Formular de evaluare a condițiilor de accesibilitate a clădirilor publice

Categorii	Indicatori	Date colectate
Localitate, raion:	Rusca (Hincesti)	
Adresa, strada, nr.:	-	
Instituția:	BESV 20/41(casa de cultură a penitenciarului Rusca)	
Tipul instituției:	Instituție culturală	
Latitudinea:	46.874648 ,	
Longitudinea:	28.473628

Fig. V.23. – Exemplu de conformare a suprafețelor vitrate în cadrul foi de ușă și realizarea contrastului vizual

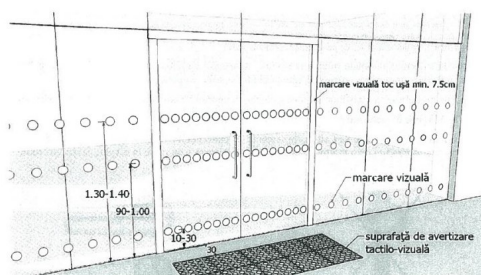
Categorii	Indicatori	Date colectate
	Pentru persoanele cu dizabilități este rezervată o intrare separată:	Nu
	Dimensiuni ușă de intrare:	Dublă: 42 cm + 80 cm Standard: lumina ușii duble trebuie să fie de minim 90 cm
	Prag ușă de intrare:	Un prag cu înălțimea: 2 cm Standard: pragul trebuie să fie de maxim 2 cm
	Ușile de la intrare și din interiorul clădirii sunt dotate/marcate corespunzător cu semne contrastante:	Nu Standard: este o diferență de culoare contrastantă (culori închise / culori deschise) între perete și podea

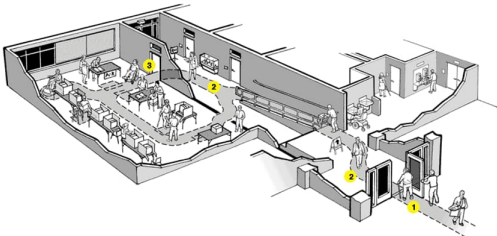
Trepte:	Da, 1 trepte , înălțimea:10 cm
Culori contrastante pentru trepte:	Nu Standard: prima și ultima treaptă trebuie semnalate în culori contrastante
Bariere/obstacole:	Nu
În sală este spațiu de manevră pentru un scaun rulant cu diagonala minimă de 140 cm:	Da
Spațiul interior este suficient iluminat:	Da
Culori contrastante pentru sală:	Nu Standard: este o diferență de culoare contrastantă (culori închise / culori deschise) între perete și podea

Fig. V.42.a Amenajarea unei cabine WC adaptate - tip A

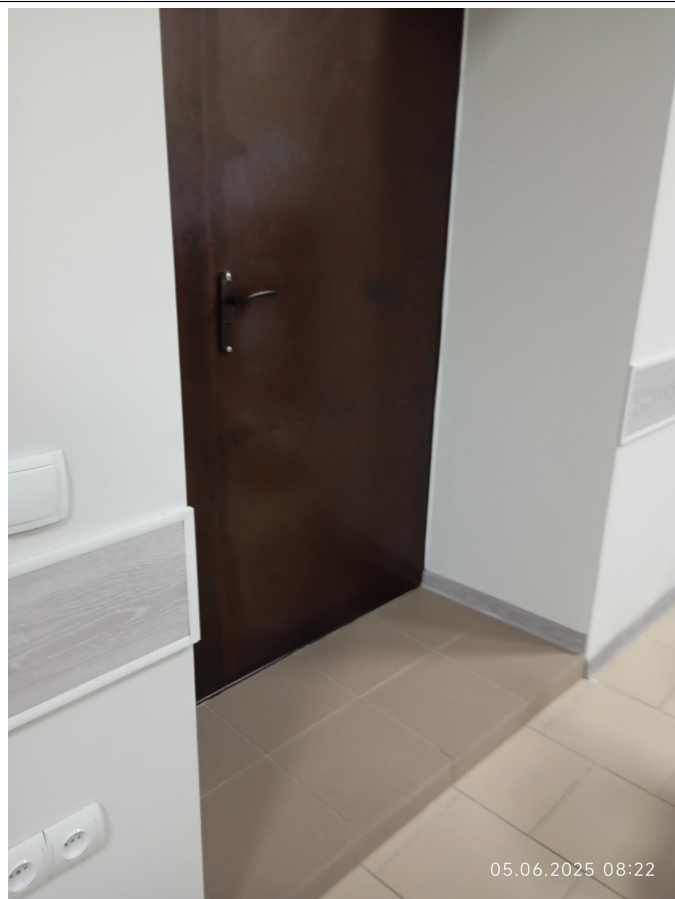
Grup sanitar în exterior:	Da
Grup sanitar în interior:	Nu
